Novostavba administrativní budovy a zázemí cestářství ve Strnadlech - Jílovišti
na pozemku parc.č. 462/3, parc. č. 454/1 a parc. č. st. 351

Číslo ZBV:

Základové konstrukce, schodiště a okapový chodník

Iniciátor Změny: Objednatel
Předmět Změny: Změna konstrukce vstupního schodiště, příprava pro budoucí připojení elektro

Dřívloha č. 3

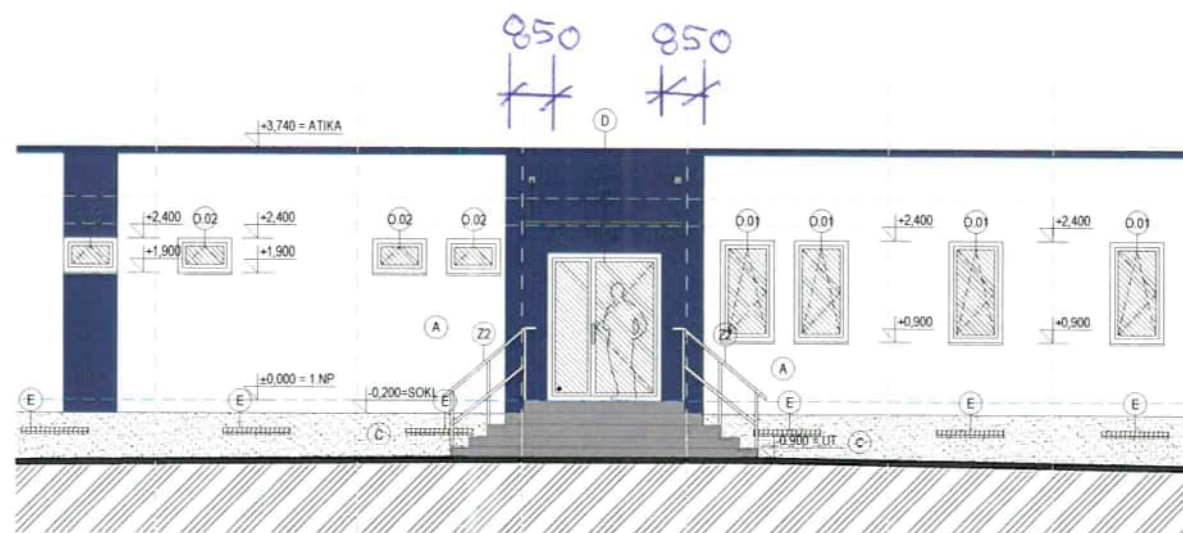
Šířka barevného pruhu
od špalet vstupních dveří!

Příloha č.2

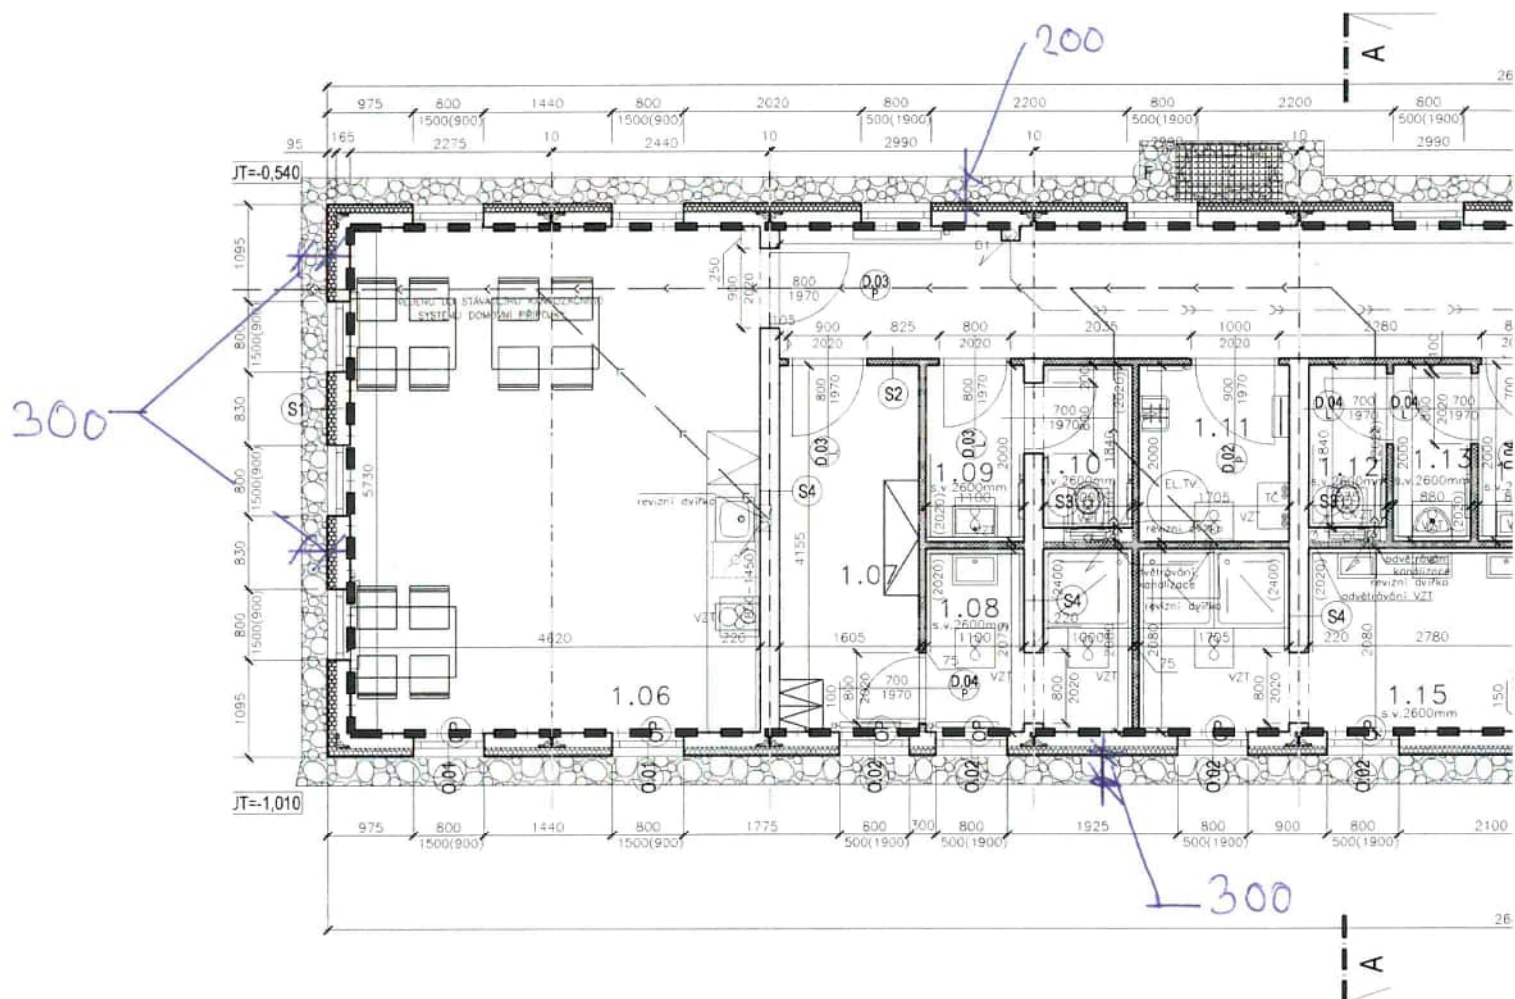
Šířky okapního chodníku
nástupní hrany schodi.
19.02.2

1,5 mm
100 mm
30 - 205 mm
